SDMF Series
SDMK Series

鋼板保持器付き
With steel retainer

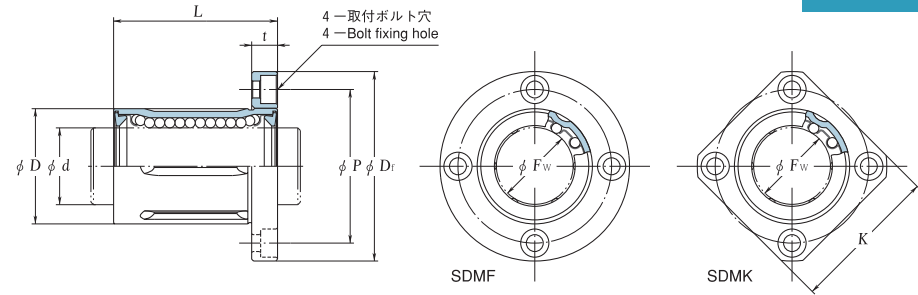
備考 1. SDMF10, SDMF16, SDMF30は、フランジの仕様をモデルチェンジ致しましたのでご注意ください。
2. 旧来のフランジ寸法の品が必要な場合は、SDMF10A, SDMF16A, SDMF30Aをご用意ください。
(旧品消化後廃止する予定ですので、設計変更をお願い致します)

Remark: 1. Note that the flange is modified for SDMF10, SDMF16 and SDMF30.
2. For demand with old dimensions, please order SDMF10A, SDMF16A and SDMF30A respectively.
However, those types with old dimensions will soon be discontinued. Therefore, please change machine design to suit the new types with modified flange.
